# サービス 通信

富士重工業株式会社

NO. FAS-068

1. 標 題 側方防曇装置の新設
2. 適用機体 FA-200シリーズの機体で製造番号#167~#171及び#193~  
#200号機
3. 適用度 要望事項
4. 目 的 可動風防側方の視界を確保し、冬期の飛行信頼性を増す。
5. 指 示 現用分岐管組立あるいは防曇バルブを取外し、新製の防曇バルブ及びその他側方  
防曇装置を取付ける。  
これに伴ない、胴体円框、固定風防、可動風防、内張り等の孔あけ切欠きを行なう。
6. 実施時期 任 意
7. 承 認 航空局承認(No.-東-055)47-12-6
8. 所要部品 この作業を実施するには下記の部品が必要である。

図 - 1

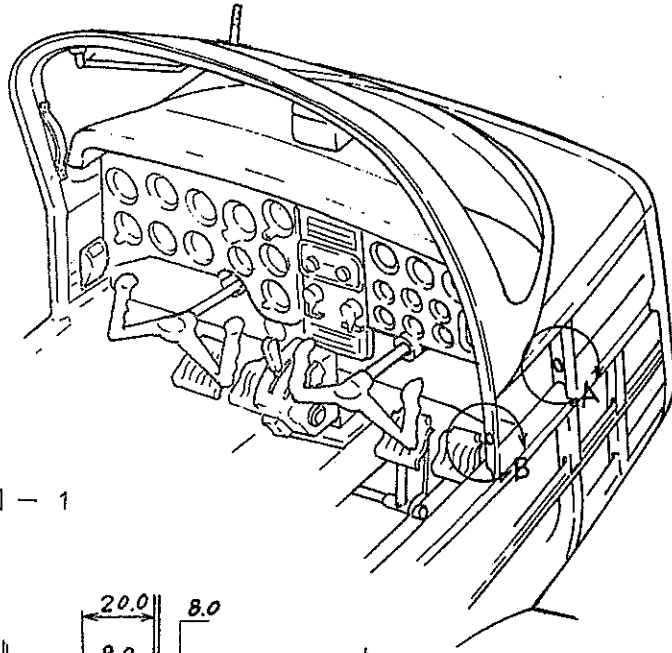
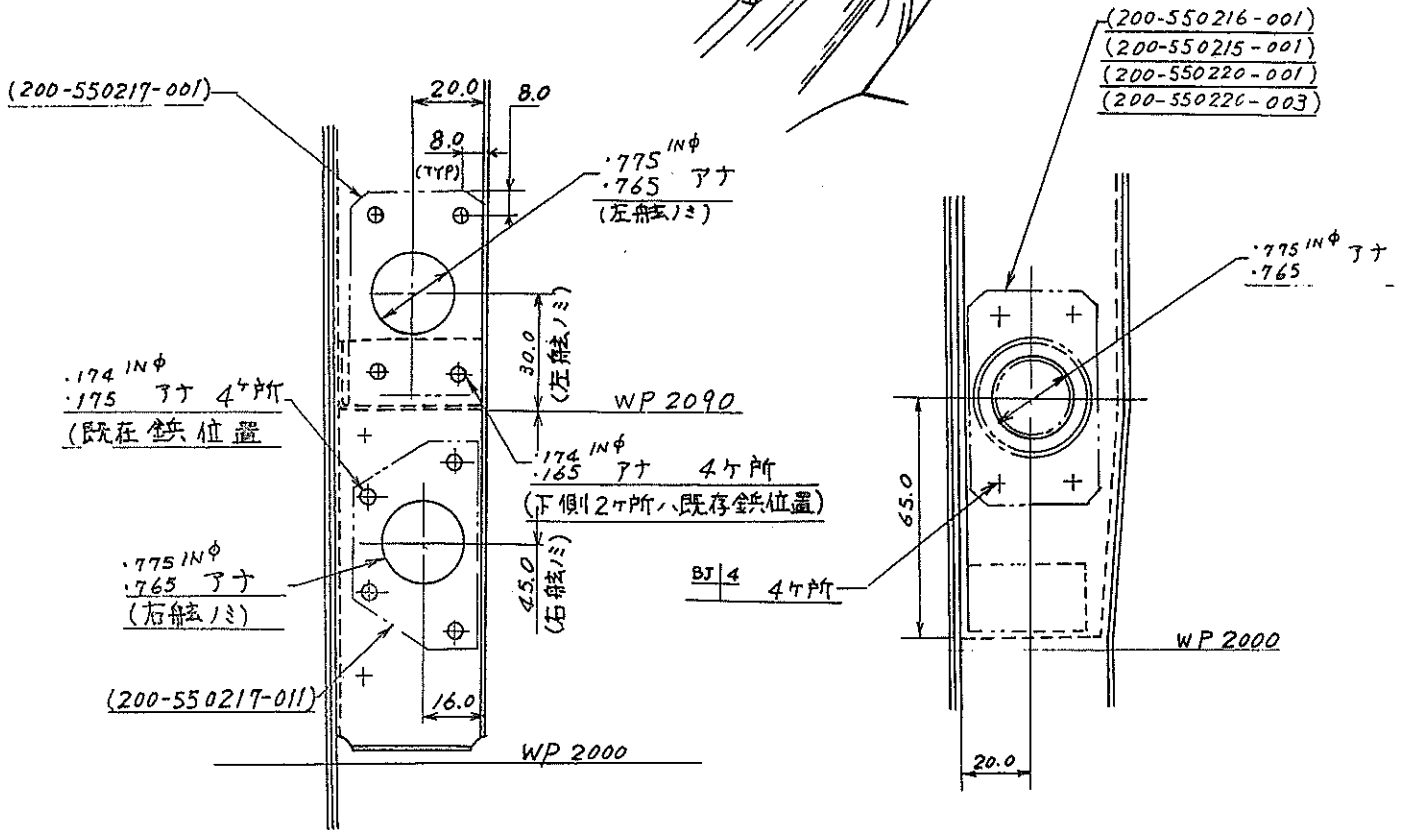
- (1) サービスマニュアル項目7-7-1に依り前席左右座席を取り外す。
- (2) サービスマニュアル項目11-2-1に依り左右計器板を取り外す。
- (3) サービスマニュアル項目12-3-4に依り非常信号灯を取り外す。
- (4) サービスマニュアル図12-4で呼ばれている内張り、及びカバー類を取り外す。  
(ダッシュ番号 1, 10及び17)
- (5) 構造改修(図-1、詳細A及び詳細B)に必要最少限の防熱、防音材をはずす。
- (6) サービスマニュアル項目4-3-1に依り、上部及び下部カウリングを取り外す。
- (7) 「図-3」バルブ組立(200-550091-001)からダクト組立、200-550060-011、200-550059-011、200-550071-007、-009及び防曇コントロールケーブルFM-944001-003を切離す。
- (8) 前項バルブ組立、200-550091-001を取り外す(廃却する)。  
(バルブ組立の取外しは防火壁側より、8本のスクリューをゆるめ取り外す。)
- (9) 図-1、詳細A及び詳細Bに依り、円框フレーム及び前面固定風防フレームの構造改修(孔あけ)を実施する。
- (10) 図-2、矢視C-C及び断面S-Sに依り、可動風防前方フレームの構造改修(孔あけ)を実施する。

図 - 2

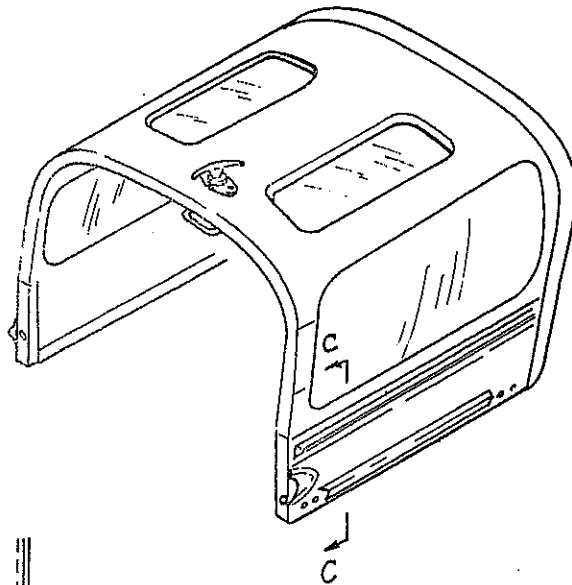
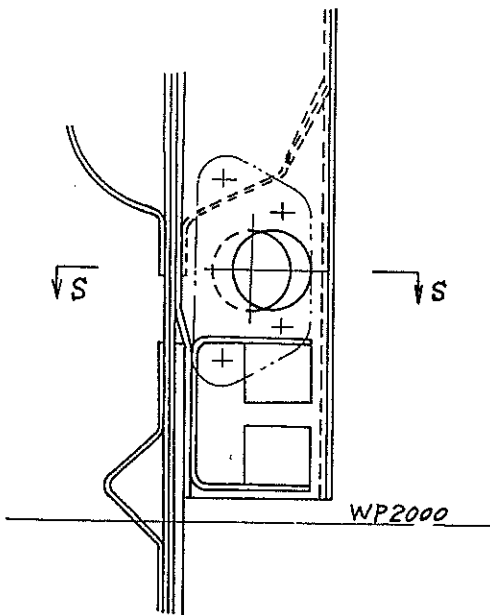
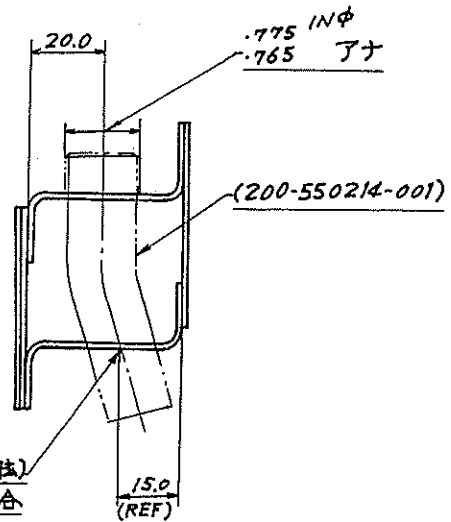
この場合、前項(9)の固定風防フレームの孔のセンターと当該孔のセンターが合う様に、特に注意して作業を実施する。

200-550214-001 (左組)  
 -002 (右組) の外形に合  
 わせて穴あけのこと

図 - 3

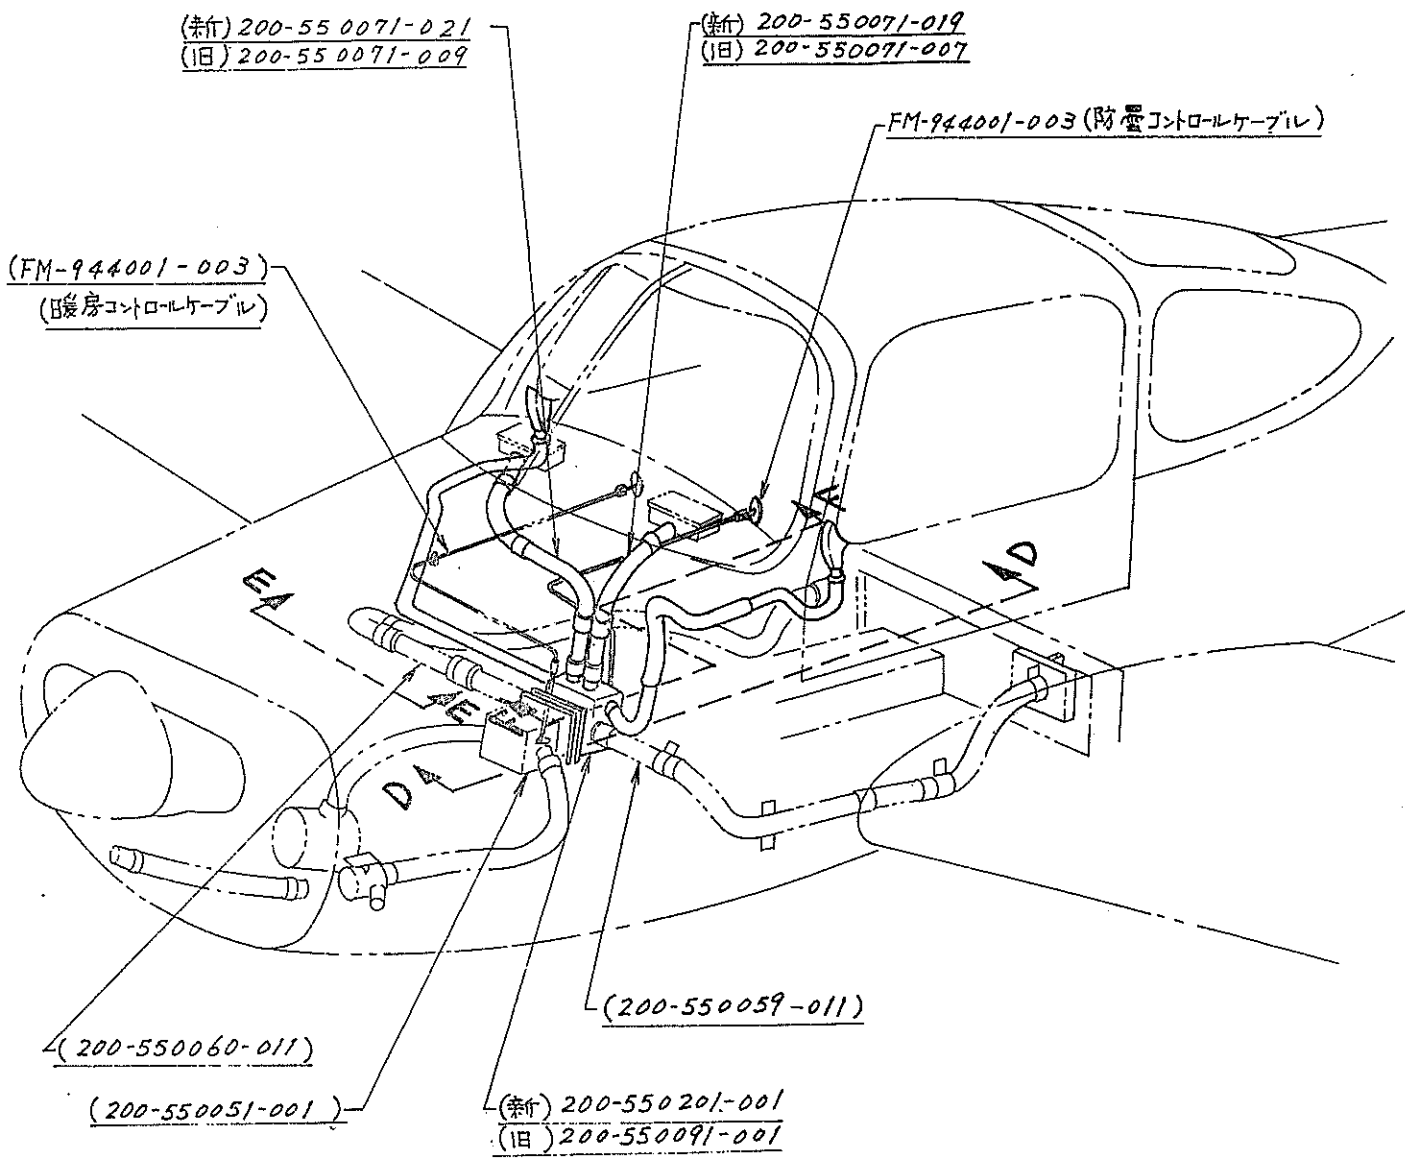
- (11) 前(8)項で取外したバルブ組立(200-550091-001)の代りに新しいバルブ組立、200-550201-001を取り付ける(「図-3」)。
- (12) 前(7)項で切離したダクト、200-550060-11、及び200-550059-011を新しいバルブ組立(200-550201-001)に再取付けする。  
バルブ組立から防曇ノズル間ダクト2本は新しいダクト、200-550071-021及び200-550071-019と交換する。(ダクトの取付ルート及び使用部品は変らず)

- (13) 前(7)項で切離したコントロールケーブル組立、FM-944001-003を新しいバルブ組立(200-550201-001)に「図-6、矢視F-F」の要領で取付ける。  
(クランプ、スクリュー、ナット等の部品1部旧品使用)
- (14) 側方防曇ダクトの新設を「図-3」以降に於いて実施する。

## 15. 操作手順 (「図-3」参照)

図 - 4 矢視 D - D

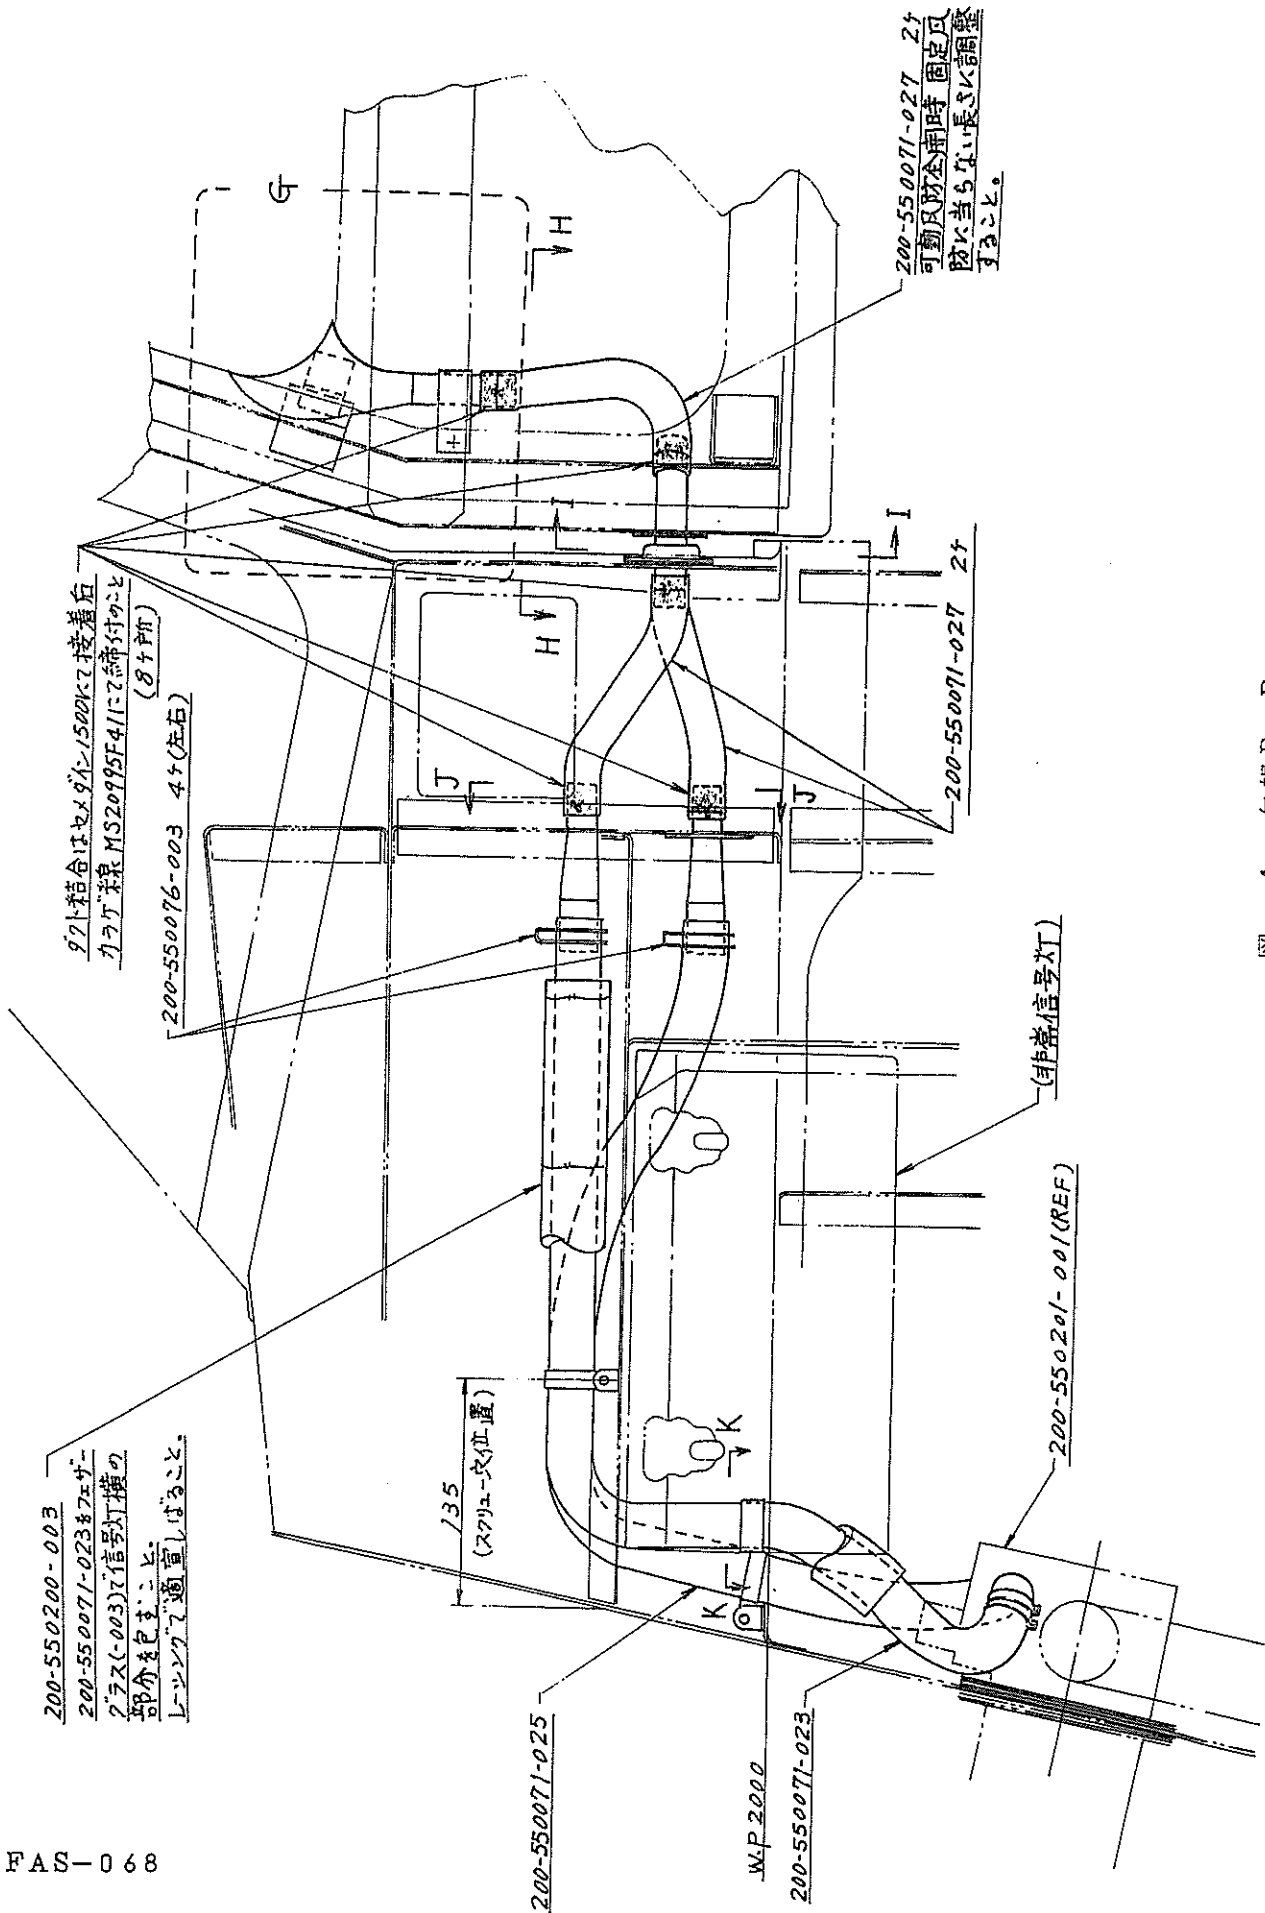
- (ハ) 可動風防に「詳細G」の要領でノズル組立、200-550209-001、-002を取付ける。
  - (ニ) 「図-4」に於いてノズル組立(200-550209-001、-002)からコネクター組立(200-550214-001)、コネクター組立(200-550215

-001) からレジューサー (200-550217-001, -011) 間に、ダクト、200-550071-027 を各々取付ける。この場合、セメダイン#1500 にて接着后カラゲ線、MS20995F41 にて締付ける。

(ホ) 「図-4」 に於いて、前項レジューサー (200-550217-001, -011) からバルブ組立 (200-550201-001) 間にダクト、200-550071-023 及び 200-550071-025 をそれぞれクランプで取付ける。取付要領はそれぞれ「図-4」、「矢視 K-K」、「矢視 E-E」及び「矢視 L-L」参照のこと。

矢視 H-H (左舷取付を示す)

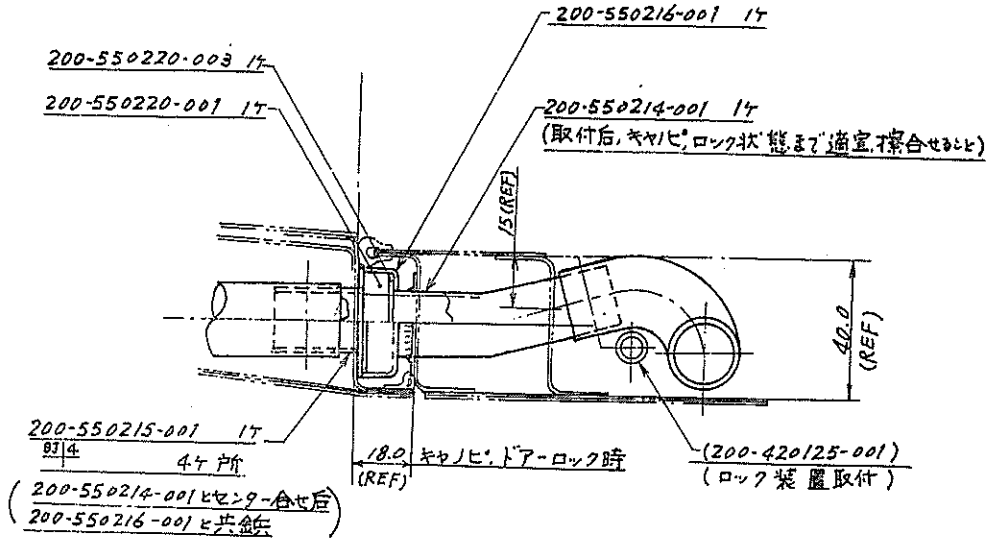
- (イ) 前(9)項で孔明けした箇所に「矢視J-J」の要領でレジューサー200-550217-001(左舷)及び-011(右舷)を取付ける。
  - (ロ) 前(9)項及び(10)項で孔あけした箇所に「矢視I-I」、「矢視H-H」の要領でそれぞれコネクター、200-550214-001(可動風防側)、200-550215-001(固定風防側)を取付ける。  
このとき特にお互いのセンターが合うよう注意し、位置を決定する。又コネクター(200-550215-001)を取付けるに当り、リテーナー200-550216-001と共締めになるが、シール、200-550220-003及び-001を先にリテーナー(200-550216-001)に挿入し共締めする。  
コネクター(200-550214-001)はキャノピロック状態でシール(200-550220-003)に密着するよう、適宜擦合せること。
